## Stellungnahme Radvorrangroute Brand – Lintertstraße

Die Aachener Verkehrsverbände „Projektwerkstatt Fahrradfreundliches Brand“, der ADFC Aachen, "Fahrradfreundliches Haaren" und die ADFC Stadtteilgruppe Eilendorf halten die bei der BürgerInneninformation am 24.08.2022 <sup>[i]</sup> vorgelegte Planung zur Lintertstraße insgesamt für ungeeignet, um die Ziele einer Radvorrangroute zu erfüllen. Zwar sind in Teilen gute Ansätze zu erkennen, etwa die Einmündung Fliederweg nach Radentscheid-Standard sowie die separierte Führung zwischen Fichte- und Schönforststraße. Gut ist auch, dass die Anwohnenden des Wohngebiets Rosenweg / Auf dem Plue durch eine fahrradtaugliche Rampe einen direkten Zugang Richtung Innenstadt erhalten. Davon abgesehen, kann die Planung aber nicht überzeugen.

## Lageplan 1

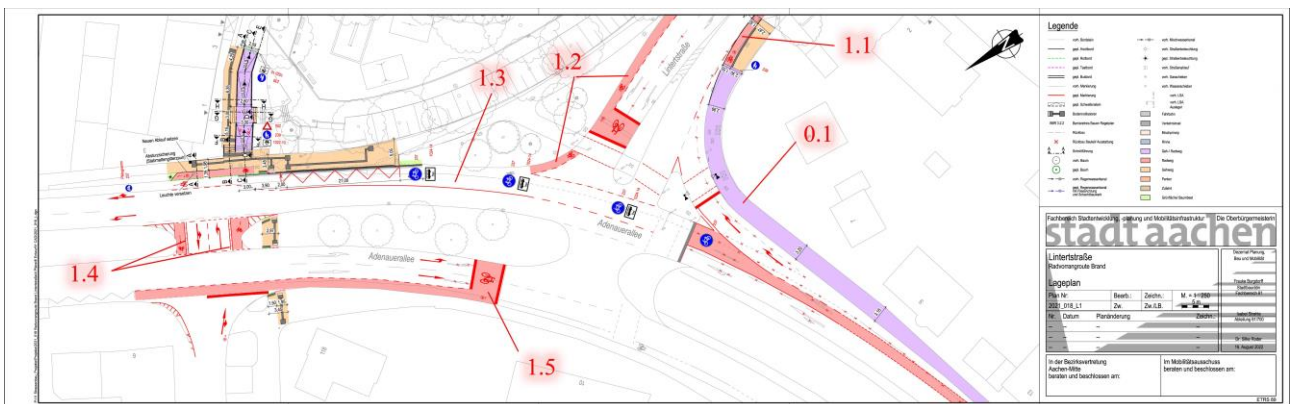
- 1.1 Aus Fahr­rich­tung Alt­stra­ße -> Adenauer­allee -> Linter­stra­ße wird die Planung die Situation im Vergleich zu heute verschlechtern, da der Schutzstreifen zu Beginn der Linterstraße entfällt und die Fahrbahn hier verschmälert wird (siehe auch Lageplan 2). Der Gehweg „Radfahrer frei“ aus Richtung Beverau erhält eine Einfädelungsspur in die Linterstraße, welche Vorfahrt gegenüber der Radvorrangroute andeutet. Dies kann nicht gewollt sein und steht im Widerspruch zum Ziel der Radvorrangroute „durchgängiger Vorrang“.

- 1.2 Der nur 1,5 m breite Schutzstreifen im Kurvenbereich von der Linterstraße in die Adenauerallee ist gemäß H-RSV 2021 auf ganzer Länge auf mindestens 2 m zu verbreitern, da Kfz hier häufig die Kurve schneiden und den Radverkehr gefährlich abdrängen (siehe auch Lageplan 2).

- 1.3 Für aus der Linterstraße rechts abbiegende Kfz-Fahrende ist nicht intuitiv erkennbar, auf welcher Spur der Adenauerallee sie fahren sollen. Um den Verlauf und den Status der Radvorrangroute zu verdeutlichen sollte der für Busse freigegebene Radweg bis zur Bushaltestelle / Abzweig Altstraße deshalb rot eingefärbt werden.

- 1.4 Die im Bereich der Mittelinsel vorgesehenen baulichen Hindernisse zwischen Radverkehrsanlage und Aufstellfläche für Kfz sollten entfallen, da hier keine parkenden Kfz zu erwarten sind, keine hohen Kfz-Fahrgeschwindigkeiten auftreten und Kfz nur links abbiegen und somit die Radverkehrsanlage nicht schneiden würden. Vielmehr stellen diese eine unnötige Gefahrenquelle für den Radverkehr beim Abbiegevorgang im Kurvenbereich dar, da die Radverkehrsanlagen sehr schmal erscheinen.
- 1.5 Um die Sicherheit der Aufstellfläche für den Radverkehr zu gewährleisten sind die Ampelschaltungen für Linksabbieger und Geradeaus zu harmonisieren. Wünschenswert wäre eine rückwärtszählende Sekundenanzeige bis zur nächsten Grünphase, damit die Aufstellfläche gefahrlos angefahren werden kann.

## Lageplan 2

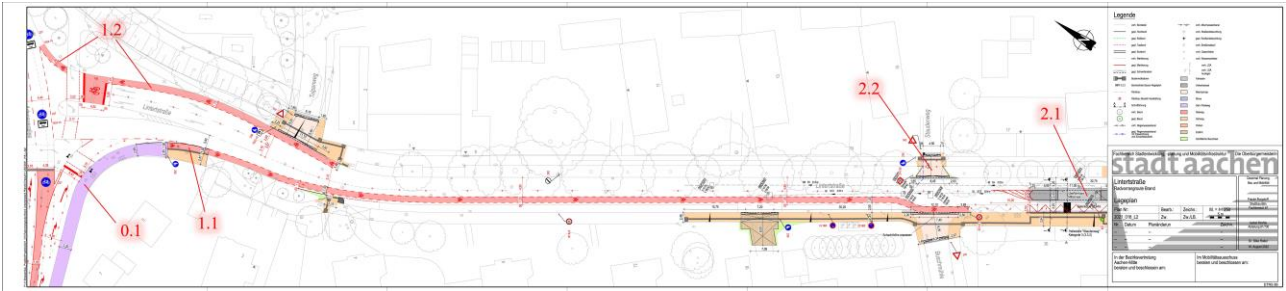
- 2.1 Die geplante Mittelinsel im Bereich der Bushaltestelle Staudenweg stellt eine erhebliche Gefahr für den Radverkehr auf der Fahrbahn dar, da es regelmäßig zu riskanten Überholvorgängen durch Kfz kommen wird, wenn diese vor der Verengung den Radverkehr überholen wollen. Von daher ist der Schutzstreifen durchgängig auch im Bereich der Mittelinsel zu markieren (s. ERA 2010, Seite 23). Hierfür ist die Fahrbahn zu Lasten des überbreiten südwestlich gelegenen Gehweges (> 2,5 m) auf  $\geq 3,75$  m zu verbreitern. Sollte dies nicht möglich sein, so muss die Mittelinsel zum Schutz des Radverkehrs im Verlauf der Radvorrangroute entfallen. Der Staudenweg sollte zum Schutz des Radverkehrs auf der Lintertstraße für den Kfz-Verkehr abge bunden werden, da die Sichtbeziehungen aufgrund des Baumbestandes sehr schlecht sind und der Staudenweg für die Anbindung des dahinterliegenden Wohngebietes nicht erforderlich ist.

## Lageplan 3

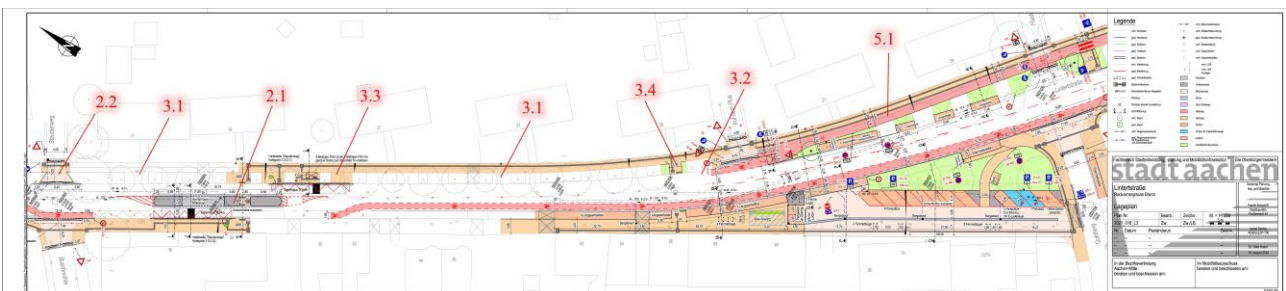
- 3.1 Zur Reduzierung der Gefahr von lebensgefährlichen Dooringunfällen im Gefällebereich der Lintertstraße sind die Parkplätze im Bereich des schützenswerten Baumbestandes zu entfernen, da hier keine Radverkehrsanlagen geplant werden. Dies dient auch dem Baumerhalt in Zeiten der Klimakrise bei langen Trockenperioden.
- 3.2 Der Schutzstreifen stadteinwärts in Höhe der Straße Auf dem Plue ist bis zu dem Punkt zu verlängern, wo die Breite der Kernfahrbahn 5 m unterschreiten würde.
- 3.3 Wieso sind im Bereich der verlegten Bushaltestelle zusätzlichen Bodenversiegelungen im Bereich des geschützten Baumbestandes möglich und beim Radweg nicht?
- 3.4 Wieso sind bei der Querungsstelle für den Fußverkehr zusätzlichen Bodenversiegelungen im Bereich des geschützten Baumbestandes möglich und beim Radweg nicht?

## Lageplan 4

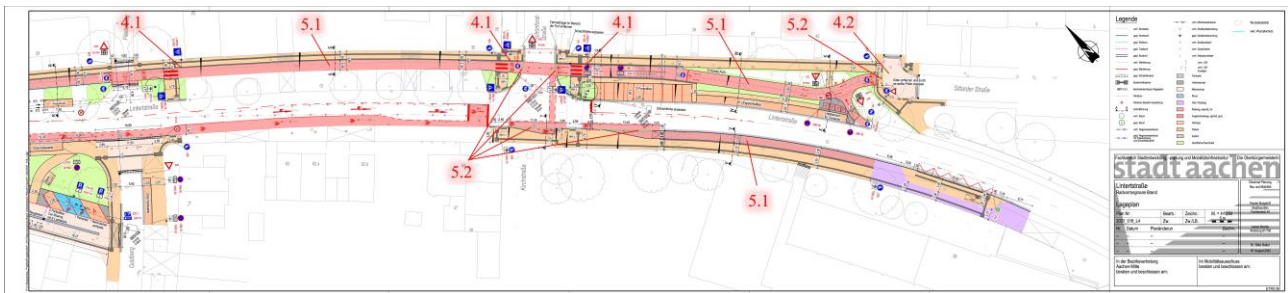
4.1 Die drei Fußgängerüberwege (Zebrastrifen) im Verlauf des geplanten Radweges fördern nicht die Sicherheit und Leichtigkeit des Fußverkehrs, da diese nicht im Bereich der anschließenden Kfz-Fahrbahn fortgesetzt werden. Dies stellt eine unverhältnismäßig starke Behinderung des Radverkehrs dar und widerspricht dem Gleichbehandlungsgrundsatz der Verkehrsarten bzw. der eigentlich geplanten Förderung des Radverkehrs im Verlauf der Radvorrangroute. Weiterhin stellen die Beschilderungen des Zebrastrifens eine erhebliche Gefahrenquelle für den Radverkehr dar, da diese nicht in ausreichendem Abstand aufgestellt werden sollen; erforderlich sind  $> 0,50$  m zum Radweg.

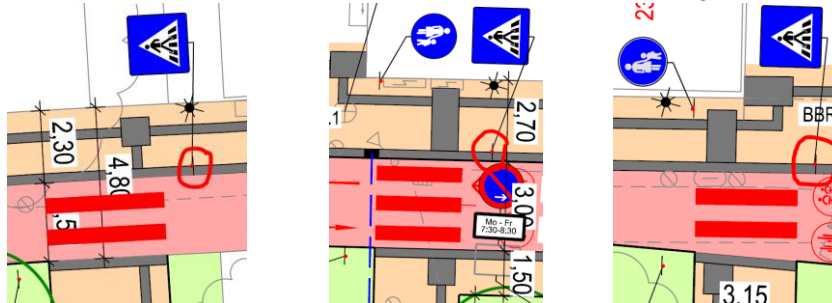
4.2 Der unübersichtliche und gefährliche Kreuzungsbereich Sittarder Straße / Fichtestraße ist grundsätzlich zu überarbeiten, da die Planung nicht die Ziele einer Radvorrangroute mit „Vorfahrt in Nebenstraßen“ erfüllt. Zudem müsste der Radverkehr hier zukünftig eine unkomfortable Anrampung überwinden. Um entlang der Radvorrangroute Vorfahrt für den Radverkehr zu ermöglichen, sollte nur der Gehweg über die Fichtestraße auf der nordöstlichen Seite der Achse Lintertstraße / Sittarder Straße aufgepflastert werden und für Kfz hier „Vorfahrt achten“ gelten. Somit könnte die Anrampung im Verlauf der Radvorrangroute entfallen und eine ebene Asphaltfläche entstehen. Weiterhin sollte geprüft werden, ob der Gehweg in der Außenkurve von Fichtestraße zur südwestlichen Seite der Sittarder Straße nicht bei der Querung des Radweges unterbrochen bzw. die Fahrradstraße ohne Kfz Freigabe bis zur Schönforststraße durchgeführt wird, damit eine komfortabel zu befahrende, durchgängige Asphaltfläche hergestellt werden kann. Wenn Vorrang für den querenden Fußverkehr gewünscht werden sollte, könnte hier ein Zebrastrifen markiert werden.
